EN LO PRINCIPAL: Modificación a Solicitud de Concesión Eléctrica Definitiva; **PRIMER OTROSÍ:** Acompaña documentos.

En virtud de lo establecido en el Decreto con Fuerza de Ley N° 4/20.018, que fija el texto refundido, coordinado y sistematizado del Decreto con Fuerza de Ley N° 1, de Minería, del año 1982, que constituye la Ley General de Servicios Eléctricos ("LGSE"), en materia de Energía Eléctrica, y su Reglamento, Decreto Supremo N° 327 del año 1997 ("Reglamento"), ambos del Ministerio de Economía, Fomento y Reconstrucción, venimos en solicitar se modifique la solicitud concesión definitiva del Proyecto "Línea Hualqui-Chiguayante 2x66 kV", **CASO TIMES 1581301**, todo según el siguiente detalle;

Con fecha 24 de febrero del 2021, Mataquito Transmisora de Energía S.A. presentó Solicitud de Concesión Eléctrica Definitiva respecto de la línea de transmisión eléctrica, denominada "Línea Hualqui- Chiguayante 2x66 kV", la que ingreso a la Oficina de Partes de Vuestra Superintendencia con el N°106907.

III.1) Variante de Estructura 15-V5 a Estructura 29-V7

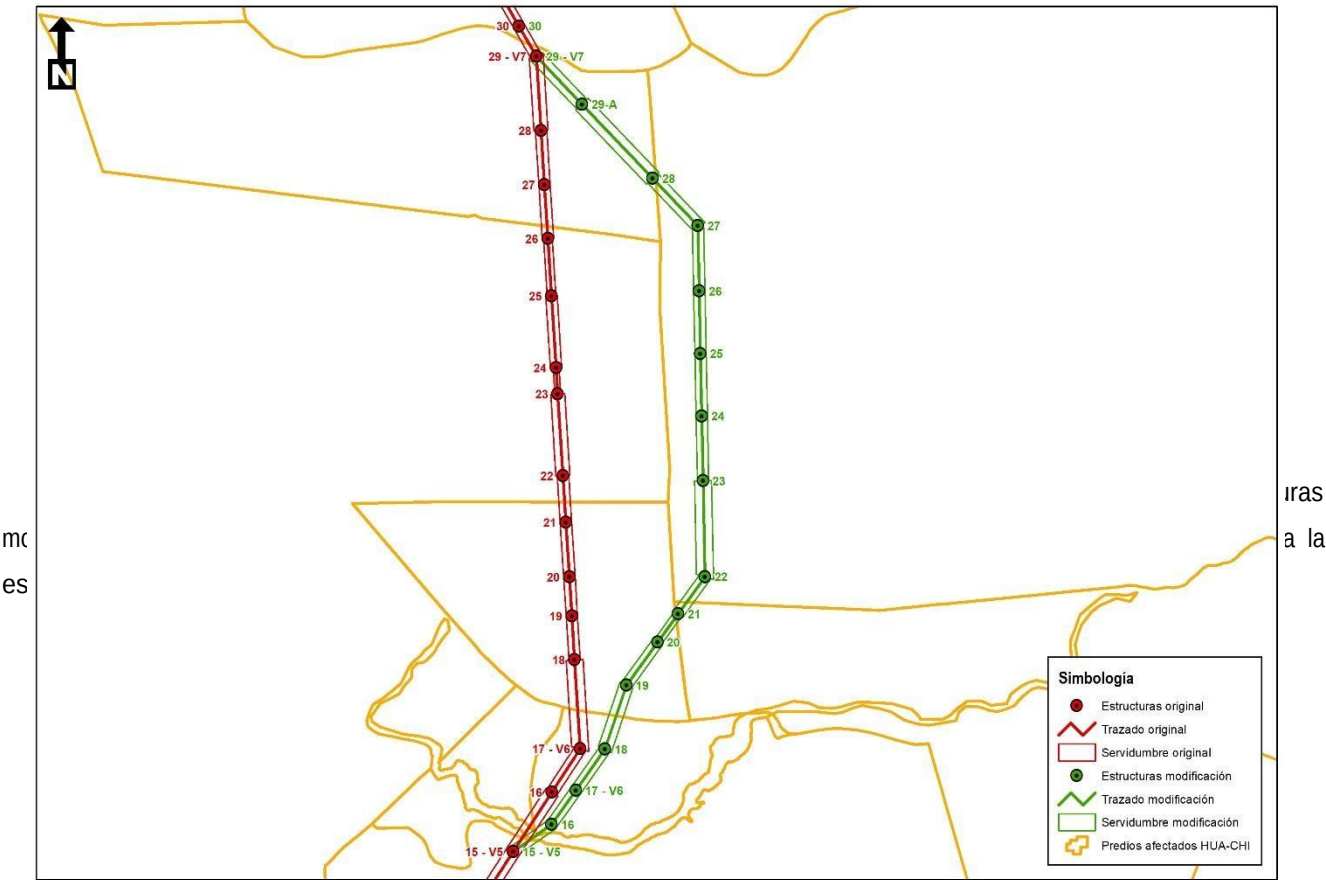
En términos prediales, se modifica la longitud y superficie de concesión de 4 predios de propiedad privada, se desafectan del trazado 2 predios, y se incorporan en esta variante 2 predios nuevos afectados, todo según el siguiente detalle:

Asimismo, en el plano en comento modifica la posición de las estructuras 16 y 17-V6 y se incorpora la estructura 18; Como consecuencia de lo anterior, los anchos de franja se modifican de 15, 20, 25, 30 y 35 metros a 15, 20, 25 y 35 metros.

Asimismo, en el plano en comento modifica la posición de las estructuras 19 y 20 y se eliminan las estructuras 18 y 21; Como consecuencia de lo anterior, los anchos de franja se modifican de 20 y 30 metros a 15, 20 y 25 metros.

Asimismo, en el plano en comento se modifica la posición de la estructura 28, se elimina la estructura 27 y se incorpora la estructura 29-A; Como consecuencia de lo anterior, los anchos de franja se modifican de 20 y 25 metros a 20, 25 y 30 metros.

III.3) Variante de Estructura 61 a Estructura 68;

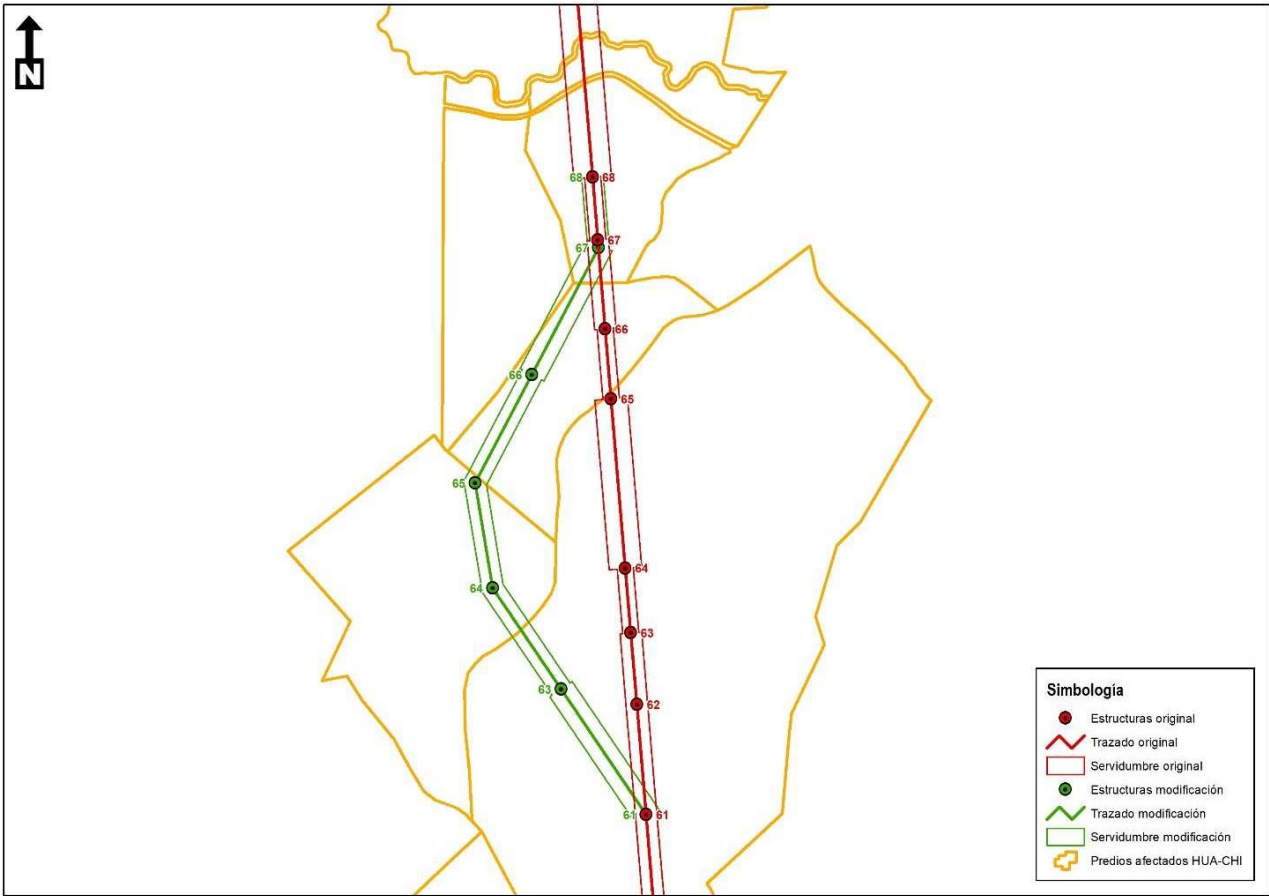
En virtud de este cambio, se elimina 1 estructura, y se modifican 6 estructuras según el siguiente detalle:

Las estructuras 63, 64, 65, 66 y 67 modifican su posición, mientras que la estructura 61 mantiene su posición, pero cambia de suspensión a anclaje

Asimismo, en el plano analizado se modifica la posición de la estructura 63, la estructura 61 pasa de suspensión a anclaje, se elimina la estructura 62 y las estructuras 64 y 65 se desplazan al PES N°100. Como consecuencia de lo anterior, los anchos de franja se modifican de 15, 20, 30 y 35 metros a 20, 25 y 35 metros.

En esta plano de servidumbre además se modifica la posición de la estructura 66, por lo que los anchos de franja se modifican de 15, 20, y 30 metros a 20 y 25 metros.

Finalmente en relación a este plano, se modifica la posición de la estructura 67 y como consecuencia de lo anterior, los anchos de franja se modifican de 15, 20, y 35 metros a 20, 25 y 35 metros.

III.6) Variante de Estructura 199-V25 a Estructura 200-V26;

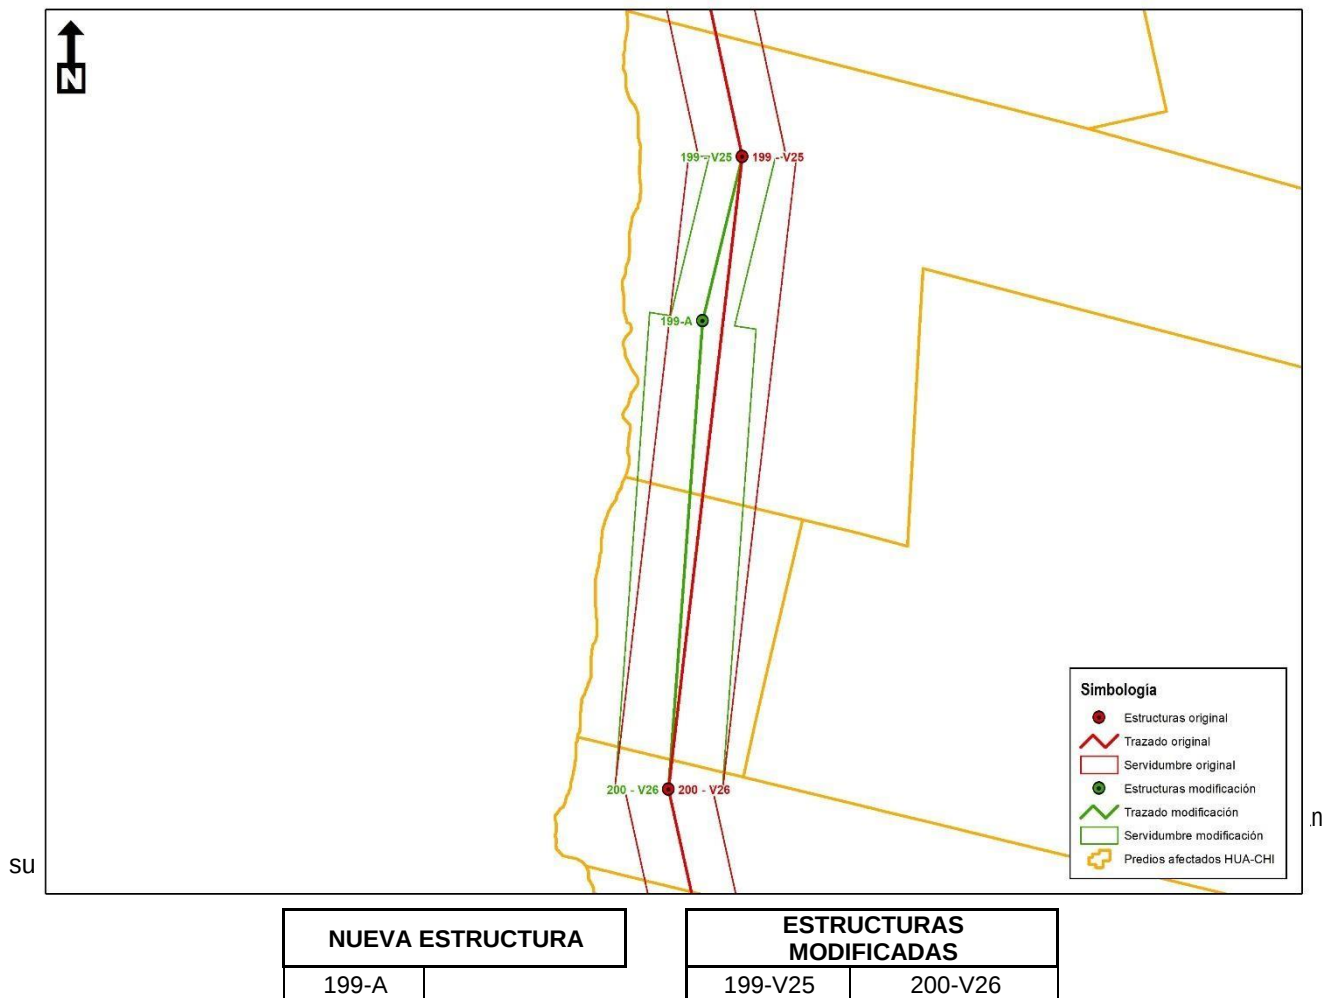
Lo que conlleva la modificación de 2 planos de servidumbre:

A este plano de servidumbre se le incorpora la estructura 199-A y por tanto se modifican los anchos de franja de 20 y 25 metros a 15, 20 y 25 metros.

III.7) Variante de Estructura 205-V28 a Estructura 212-V23

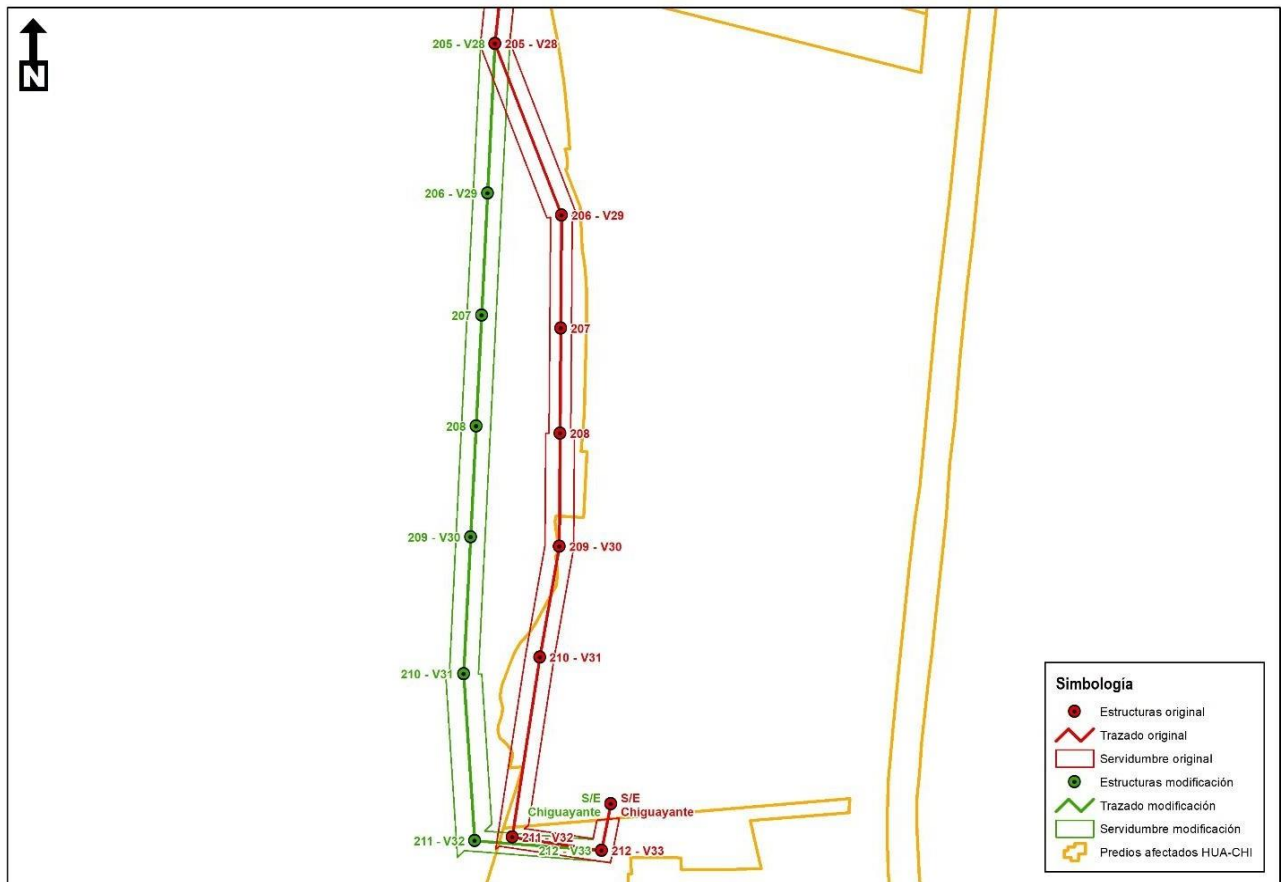
En virtud de este cambio, se modifican 8 estructuras del trazado. De las estructuras modificadas, la estructura 205-V28 mantiene su posición, pero cambia su tipo de 66A50 a 66A20, y la estructura 212-V33 mantiene su posición, pero cambia su tipo de 66R90 a 66A90R10.

Asimismo, en este plano de servidumbre, se elimina la estructura 211-V32, por lo que se modifican los anchos de franja de 15 y 20 metros a 15 metros.
